Reykjavík 15.06.2017

Kringlumýrarbraut frá Miklubraut að Bústaðavegi

Að lokinni auglýsingu er lögð fram að nýju tillaga Landmótunar, dags. 30. janúar 2017, að deiliskipulagi Kringlumýrarbraut frá Miklubraut að Bústaðavegi. Deiliskipulagið nær yfir Kringlumýrarbraut og nærumhverfi hennar, frá Miklubraut að frárein upp á Bústaðaveg. Í tillögunni felst að komið er fyrir forgangsleið fyrir almenningssamgöngur í norður- og suðurátt ásamt því að skilgreina hjóla- og gönguleið og hljóðvegg meðfram lóðum við Stigahlið. Einnig er lagður fram skýringaruppdráttur, dags. 30. janúar 2017, og hljóðvistarskýrsla, dags. 10. febrúar 2017. Tillagan var auglýst frá 1. mars til og með 20. apríl 2017. Eftirtaldir aðilar sendu athugasemdir: Edda Ýr Garðarsdóttir, dags. 5. mars 2017, Kristín Vala Erlendsdóttir, dags. 21. mars 2017, Valþór Druzin Halldórsson, dags. 27. mars 2017, Hallgrímur S. Sveinsson, dags. 12. mars 2017, þrjár sendingar 21. apríl og ein sending 22. apríl 2017, húsfélagið Stigahlið 45-47, Bakarameisterinn ehf., dags. 19. apríl 2017 og 56 íbúar við Stigahlið, dags. 20. apríl 2017. Einnig er lögð fram umsögn Landsamtaka hjólreiðamanna, dags. 11. apríl 2017, umsögn Hverfisráðs Hlíða, da

Deiliskipulagsuppráttur, 1:1000

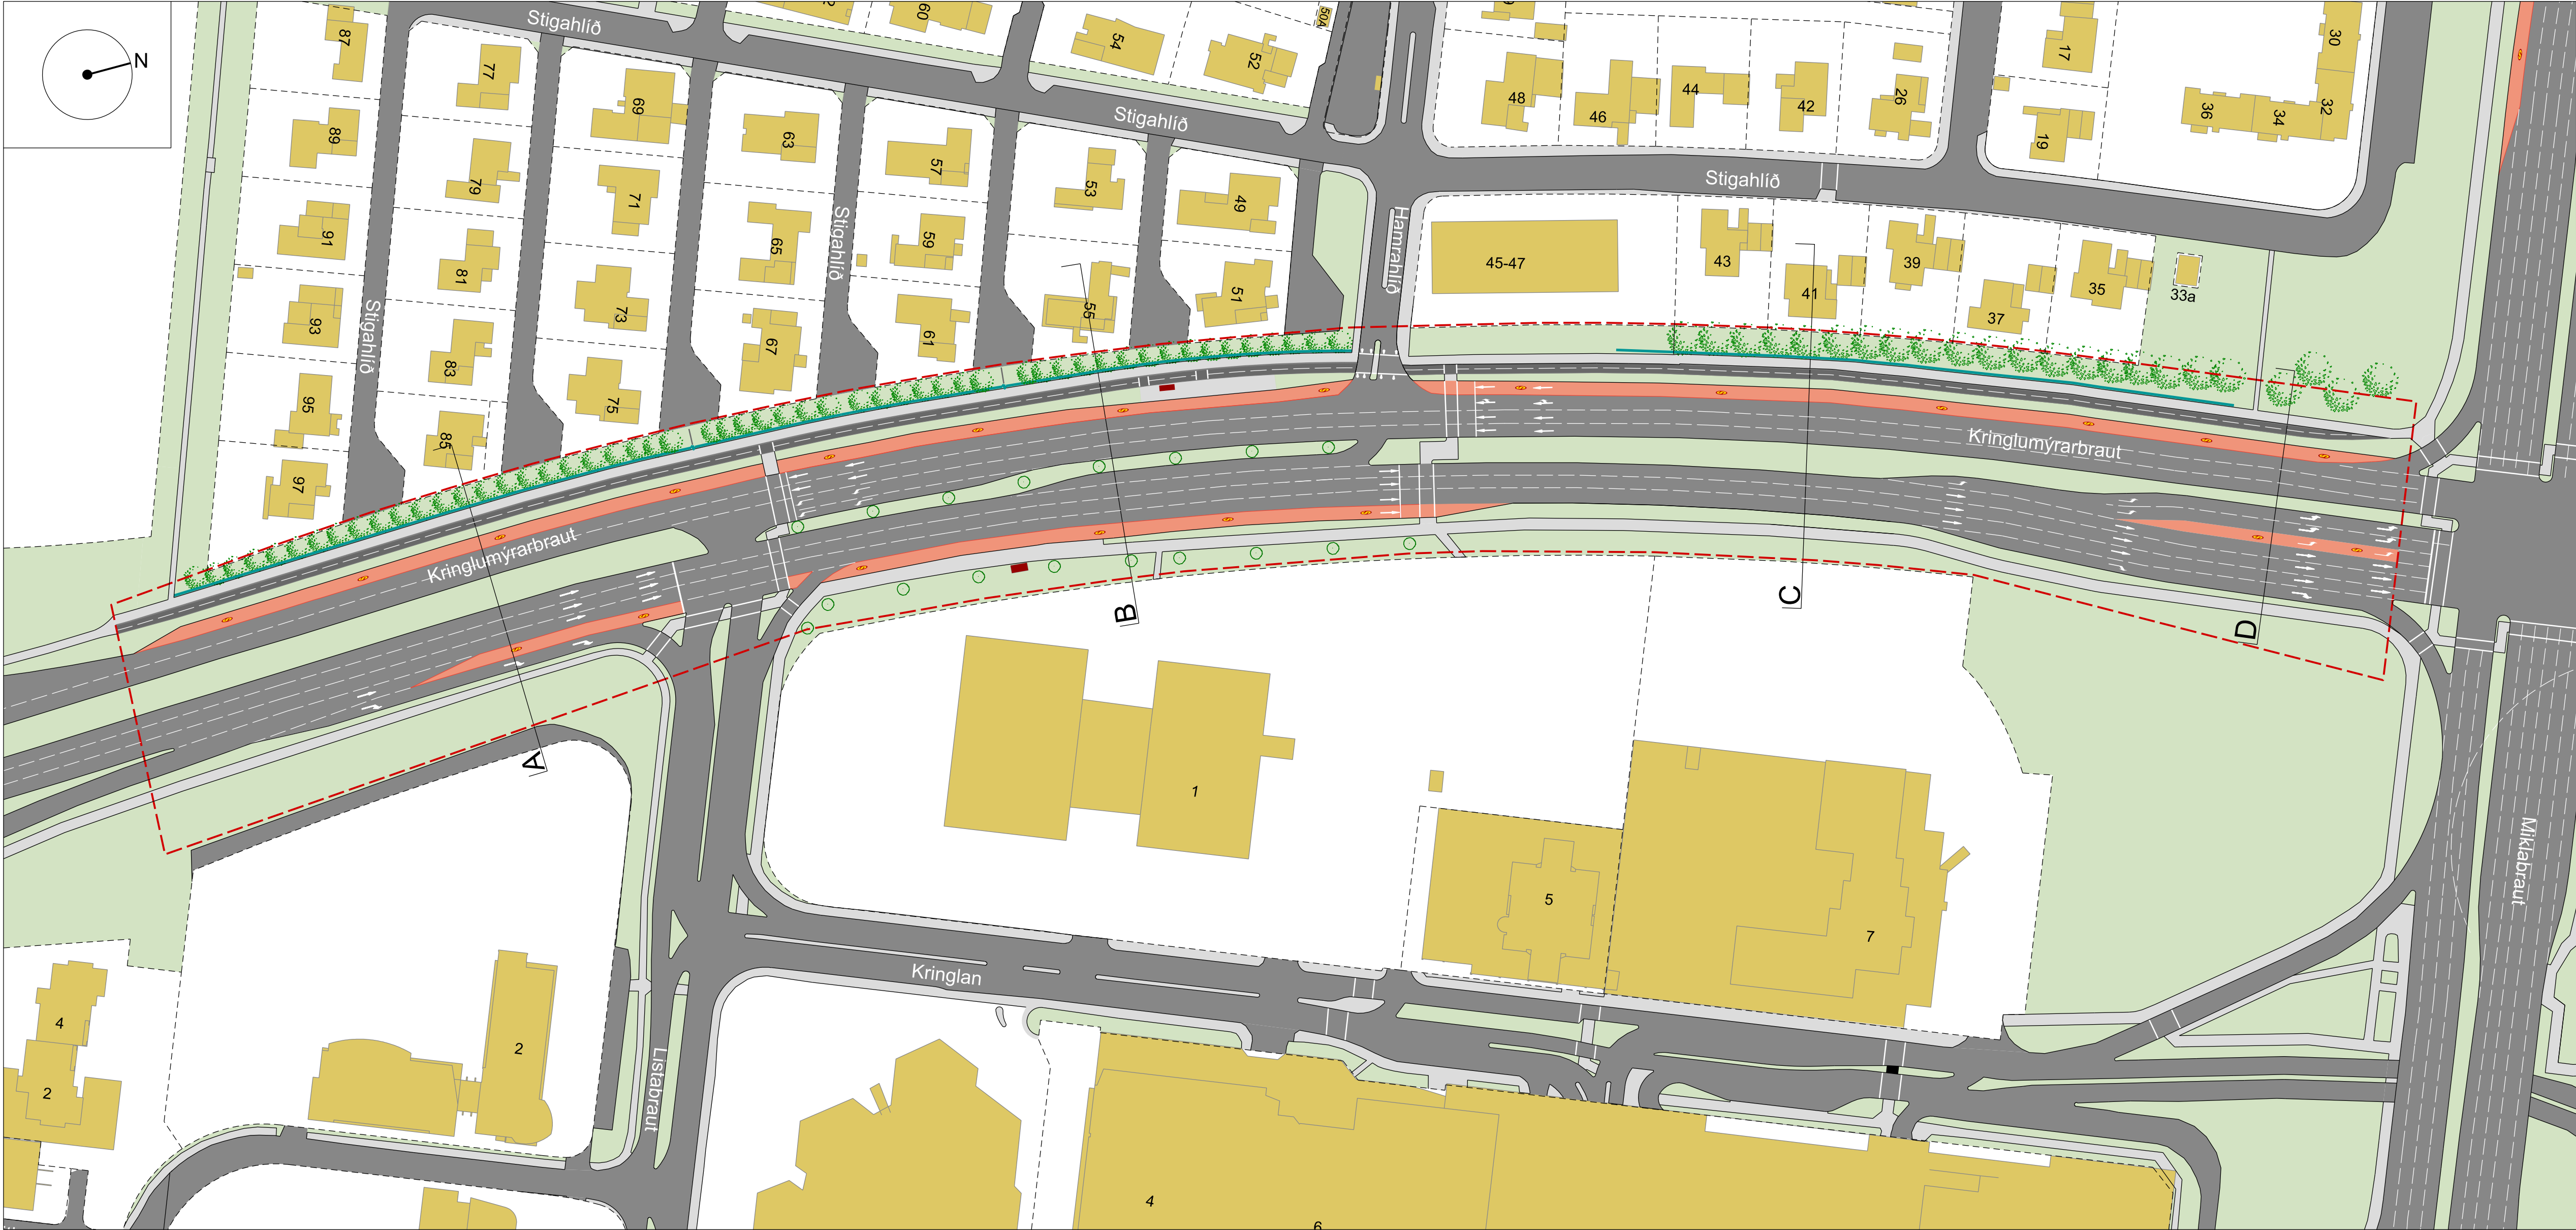
1. 12.6.2017 Lokahald bætt við við Stigahlið 33a eftir auglýsingu

úr auglýstri deiliskipulagstillögu

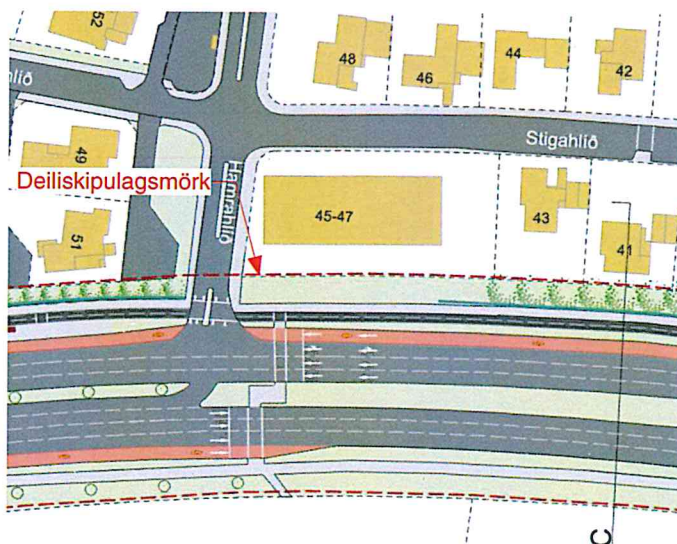
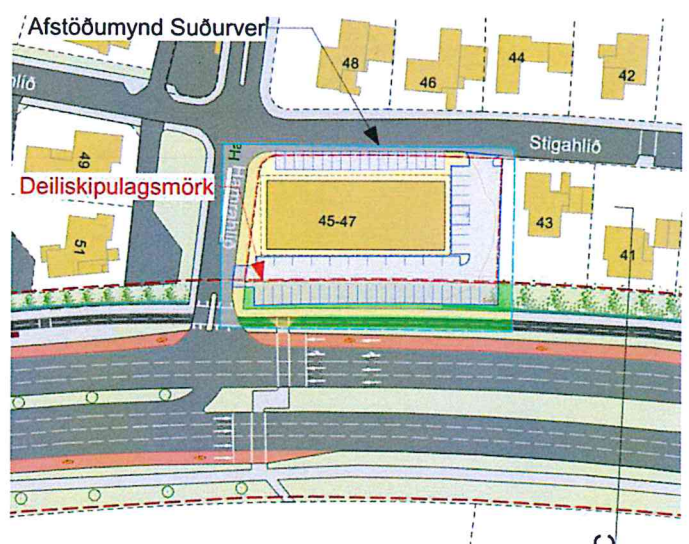
Mörk deiliskipulagsbreytingarinnar að vestanverðu eru dregin við lóðamörk Stigahlíðar. Ekki er gerð grein fyrir samþykktum bílastæðum á borgarlandi.

Á myndunum hér að neðan má sjá fyrirliggjandi deiliskipulag og mynd þar sem deiliskipulag og afstöðumynd verslunarmiðstöðvarinnar í Suðurverí eru settar saman. Eins og fram kemur í samsettu myndinni hefur fyrirliggjandi deiliskipulagstillaga engin áhrif á staðsetningu bílastæða.

Þess er hér með farið á leit að gerð verði grein fyrir samþykktum bílastæðum á borgarlandi við Stigahlíð 45-47 í tillögu að deiliskipulagi Kringlumýrarbrautar á milli Miklubrautar og Bústaðarvegar þannig að bílastæðin verði staðfest með gildistöku skipulagsins.

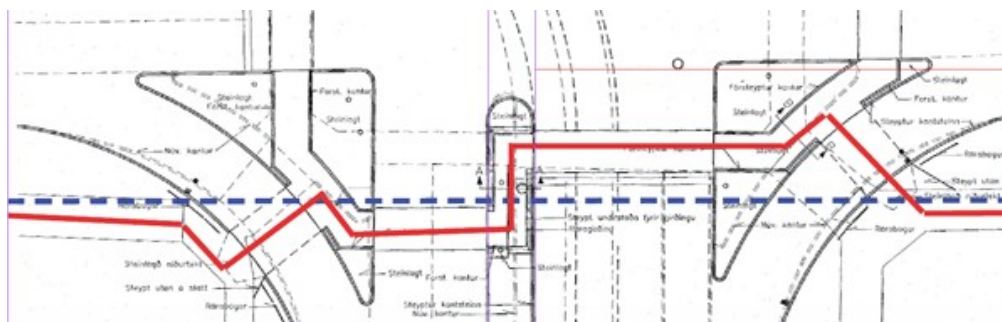
Núverandi þveranir, eða svokölluð "þrepaskipt gönguleið" er, eins og nafnið "gönguleið" gefur til kynna, fyrst og fremst hugsuð fyrir gangandi umferð en ekki hjólandi og sett upp á stærstu gatnamótunum þar sem þarf að þvera margar akreinar.

Í núverandi fyrirkomulagi í þrepaskiptu gönguleiðinni myndast oft núningur á milli gangandi og hjólandi vegna þrengsla. Erfitt er að komast í gegnum þessar þveranir með aftanívagn og snjóruðningi hefur oft verið ábótavant. Í núverandi fyrirkomulagi geta bílar farið yfir í einni lotu á meðan hjólandi þurfa að fara yfir í tveimur lotum og taka 5 sveigjur á leið sinni. Hafa þarf í huga að hjólandi eru mun fljótari yfir gatnamót heldur en gangandi.

Því viljum við leggja til að þær göngu þveranir sem nú eru yfir Kringlumýrarbraut og Miklubraut á þessum gatnamótum verði skoðaðar og endurhannaðar. Leiðin yfir fyrir gangandi og hjólandi verði bein og greið og hægt að komast yfir í einum áfanga í einum ljósafasa á reiðhjólí án þess að þurfa að taka krappar beygjur á leiðinni yfir. Við skoðun á ljósafösum sýnist okkur að það eigi að vera hægt að stilla ljósafasa þannig að hægt verði að komast yfir allar greinar gatnamótanna í einum fasa á reiðhjólí án þess að skerða afkastagetu gatnamótanna og án þess að skerða öryggi.

Að okkar áliti þarf að minnst kosti að gera sér þverun fyrir hjólandi yfir Miklubraut við Kringlumýrarbraut að vestanverðu ásamt því að setja upp umferðarljós fyrir reiðhjól á þeim stað til að tengja hjólastiginn norðan Miklubrautar við hjólastígurinn sem á að leggja samkvæmt þessu deiliskipulagi sunnan Miklubrautar.

Skýringarmynd. Snið A. mkv. 1:150

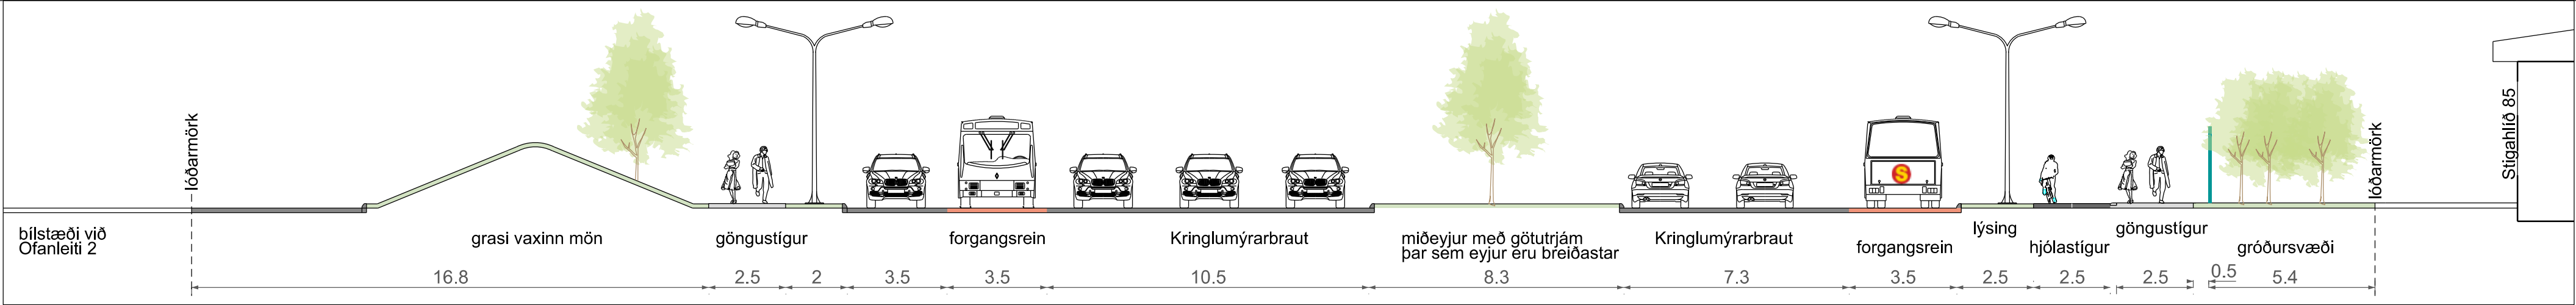
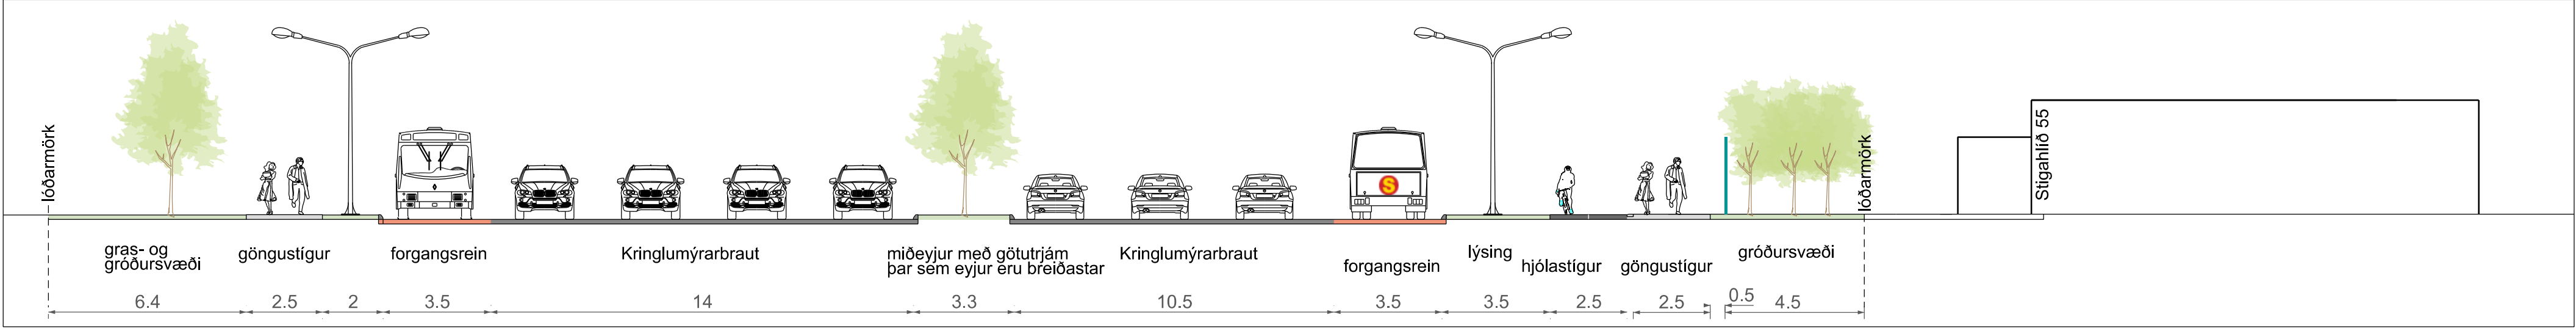
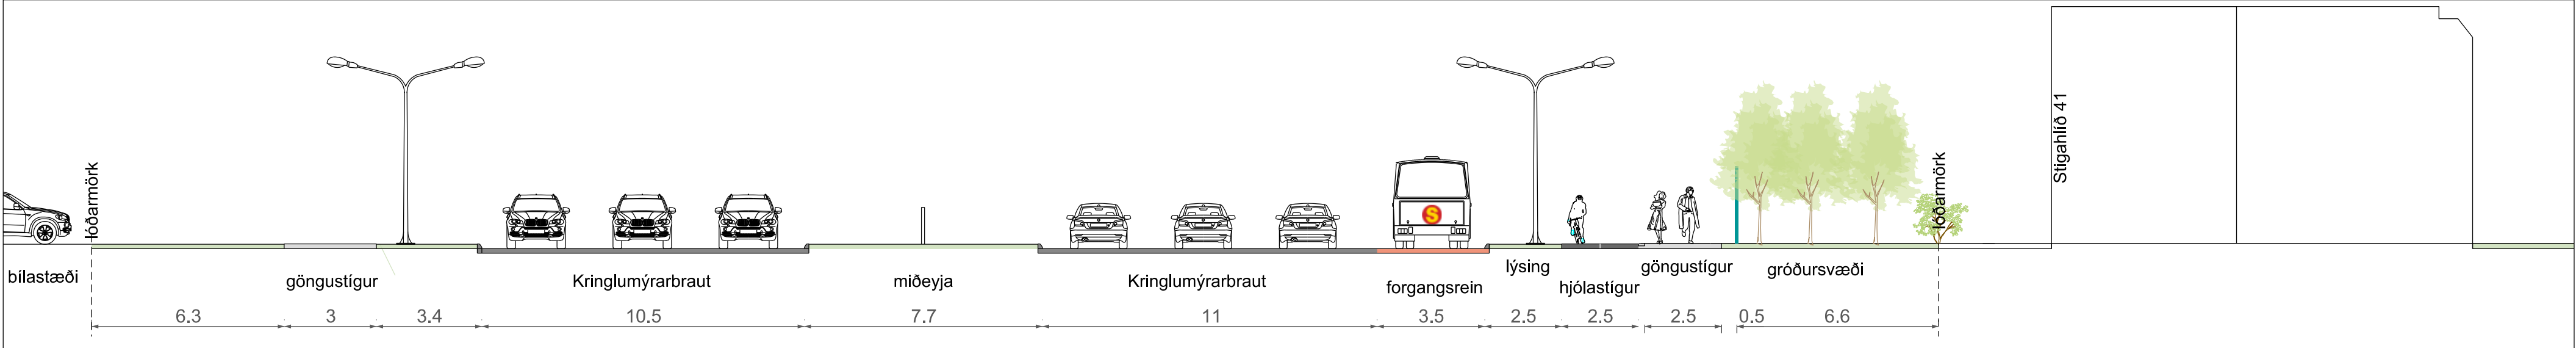
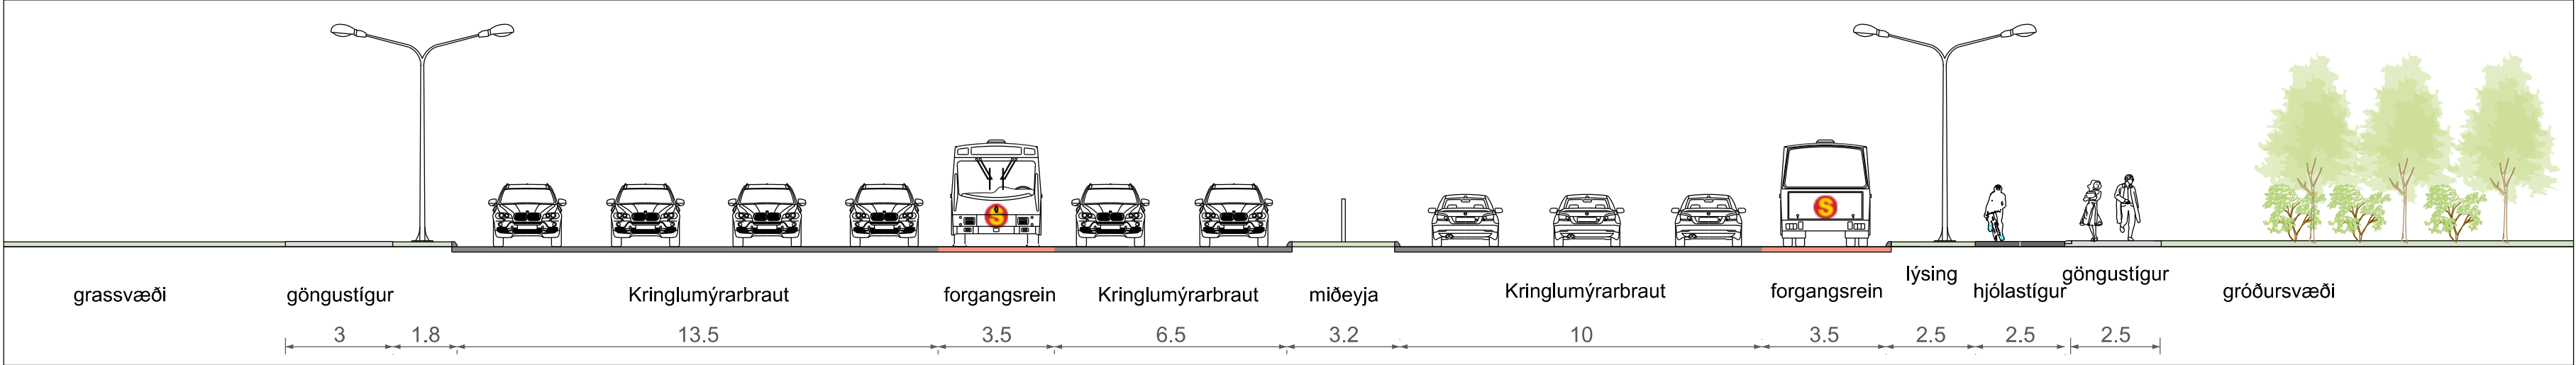
Hvar eru mannvirkin skilgreind á sniðteikningu?

Er gert ráð fyrir hljóðgleypanði efni í girðingum á miðeyjum (Snið C og D), en ekki á teikningu?

Í sniði A og B eru sýnd tré, en bara í sniði B á teikningu. Þar eru ekki sýndar girðingar. Verður þá óheimilt að girða?
